**AVIS RELATIF À LA PROTECTION
CONTRE LES EVENTUELS EFFETS NOCIFS ET NUISANCES
PROVOQUÉS PAR LES RAYONNEMENTS NON IONISANTS
GÉNÉRÉS PAR DES ANTENNES ÉMETTRICES STATIONNAIRES**

Commune : TOURNAI - Exploitant : ORANGE

Référence exploitant : 604C1_1 / 32604C1_1 / 42604C1_1 / 52604C1_1

Rapport n° 2350 / 2025

Figure 1 : Vue en plan des lieux de séjour et des points de contrôle

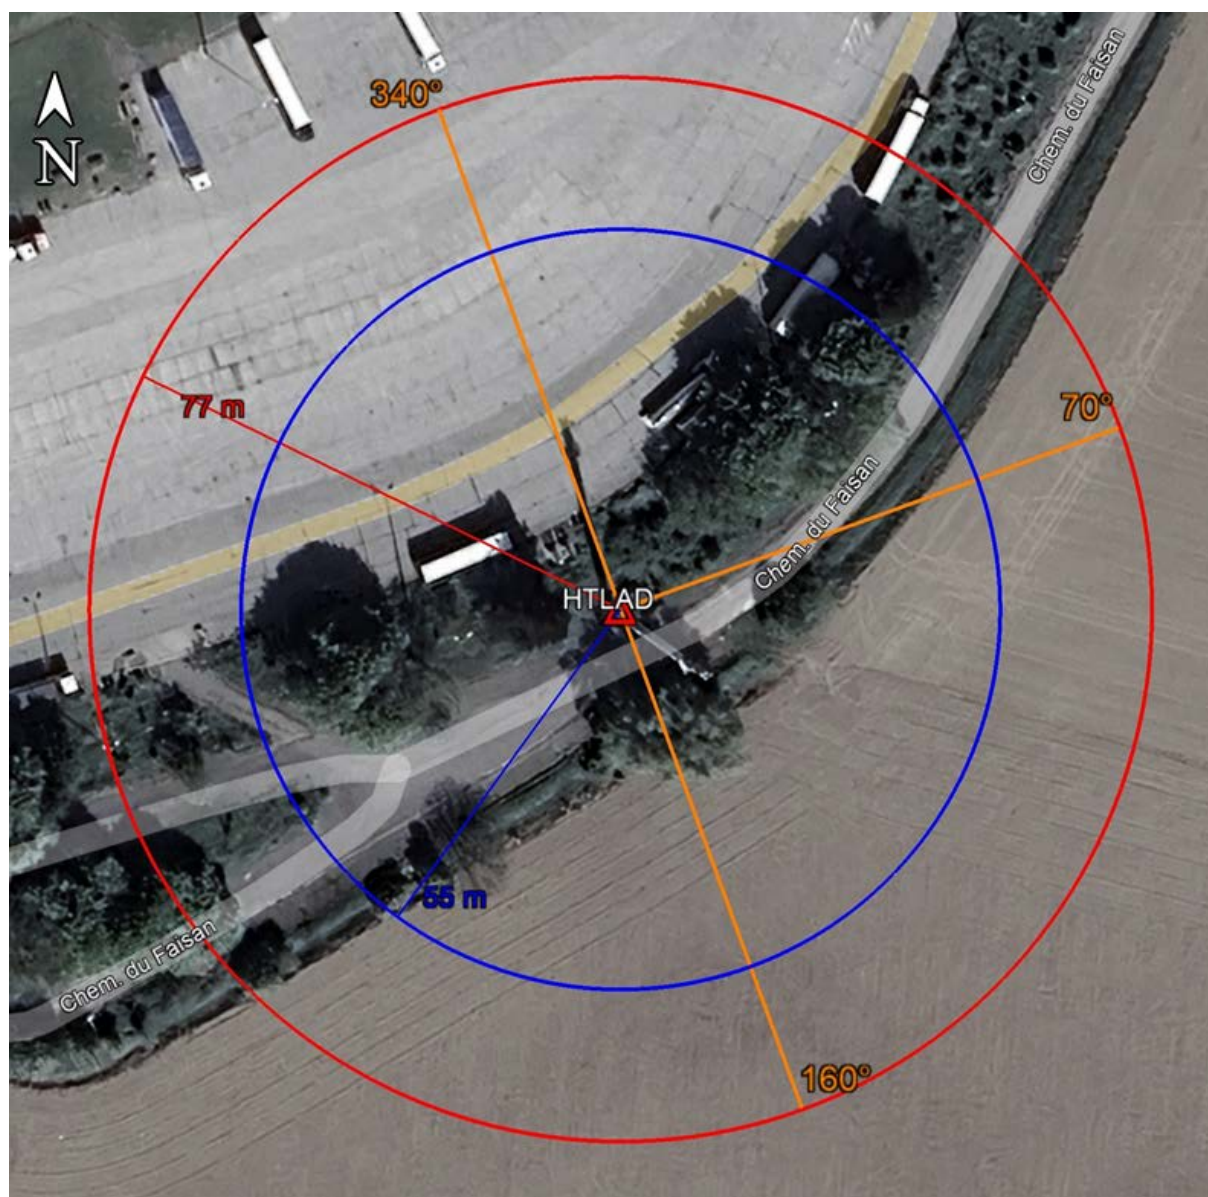
Les fréquences d'émission, la puissance rayonnée par chacune des antennes et leur gain permettent de déterminer le rayon de la zone à analyser. Tout dépassement de la limite par installation est exclu en dehors de cette zone. Le tableau 2 reprend les 35 LS² pour lesquels l'indice d'exposition est le plus élevé. Les différentes colonnes indiquent :

- le numéro du point de contrôle repris sur un des plans de la figure 1;
- le numéro du LS dans lequel se trouve le point de contrôle de la 1^{ère} colonne ;
- l'atténuation d'obstacle prise en compte pour le calcul de l'indice d'exposition dans le LS ;
- le résultat du calcul de l'indice d'exposition.

N° point de contrôle	LS	Atténuation (dB)	Indice d'exposition relatif à la limite par installation IE_i
Aucun lieu de séjour ne se trouve dans la zone où la limite d'immission pourrait être atteinte

En ce qui concerne les antennes de l'installation mentionnées dans le tableau 1, la distance maximale à laquelle la limite pourrait être atteinte, à l'extérieur, est égale à 73,3 m. S'il n'y a pas de LS à une distance inférieure, les antennes respectent forcément la limite d'immission.

Dans le cas des LS situés à l'intérieur des bâtiments, une atténuation d'obstacle est prise en compte et il en résulte que la distance maximale à laquelle la limite pourrait être atteinte se réduit à 52,1 m.
